## RESOLUCIÓN No.

### POR MEDIO DE LA CUAL SE RESUELVE UN RECURSO DE REPOSICIÓN

### EL SUBDIRECTOR DE RECURSOS NATURALES DE LA CORPORACIÓN AUTÓNOMA REGIONAL DE LAS CUENCAS DE LOS RÍOS NEGRO Y NARE, "CORNARE",

Que mediante la Resolución RE-06160-2021 del 15 de septiembre de 2021, se autorizó una ocupación de cauce, por el término de un (1) año a ISAGEN SA ESP, con Nit 811.000.740-4, a través de la apoderada Catalina Macías Garcés, con T.P. 150.106 para para el proyecto hidroeléctrico Calderas, a margen izquierda del río Calderas, en la Vereda La Hondita del Municipio de San Carlos en el departamento de Antioquia, donde se implementaría la Alternativa 1 del Ecodique, de Altura 1.5 m, altura llenado 1.2 m, 15.0 m de ancho y 30.0 m de longitud, para almacenar 540 m<sup>3</sup>, para las siguientes estructuras.

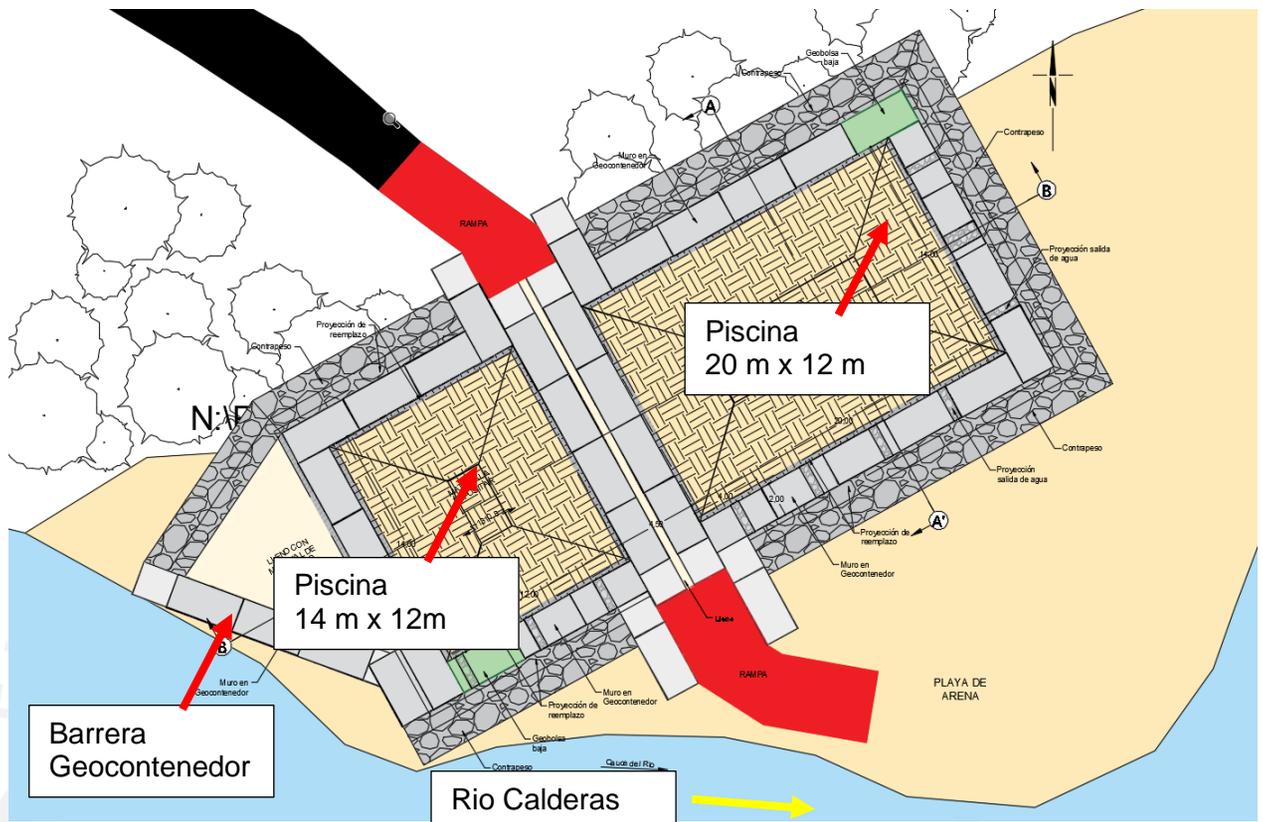
Para la modificación proponen adecuación del terreno con Geocontenedores de "Geomatrix" y conformación de piscinas de sedimentación ubicadas en el playón de la margen izquierda del embalse, con dos Piscinas # 1 (14 x 12 m) y # 2 (20 x 12 m), y la construcción de una barrera con geocontenedores que permita mitigar el impacto del agua sobre los depósitos.

1. Para el diseño de las piscinas de sedimentación se propone un muro elaborado con Geocontenedores de un ancho igual a 2,0 m, y un alto de 1,15 m, alcanzado una altura total de 2,30 m.

2. El material a depositar tendrá una sobre carga máxima de 1,0 m, conformado con una pendiente no mayor a 5,0:H:1,0V. Adicionalmente se hará una sobre excavación que será llenada con este mismo material de dragado con un espesor máximo de 1,0 m.

3. Estos Geocontenedores podrán ser llenados por medios mecánicos con suelo del sitio o agregados de construcción, disponiéndolos como se presenta en la vista en planta y en las secciones transversales.

4. La zona del tabique tendrá un largo de 4,5 m, construido en geocontenedores con un lleno intermedio de 0,5 m como se presenta en la sección B; adicionalmente este tendrá telas intermedias con una resistencia ultima mínima de 54,9 kN.

- 2.2 La solicitud consiste en modificar el permiso de ocupación de cauce para lo cual proponen adecuación del terreno con Geocontenedores de "Geomatrix" y conformación de piscinas de sedimentación ubicada en el playón de la margen izquierda del embalse, con dos Piscinas # 1 (14 x 12 m) y # 2 (20 x 12 m), además de la construcción de una barrera con geocontenedores que permita mitigar el impacto del agua sobre los depósitos

- 2.3 Las obras hidráulicas a implementar, cumplen con el caudal del periodo de retorno (Tr) de los 100 años, de acuerdo con el estudio presentado.

- 2.5 Con la información presentada es factible aprobar las siguientes obras:
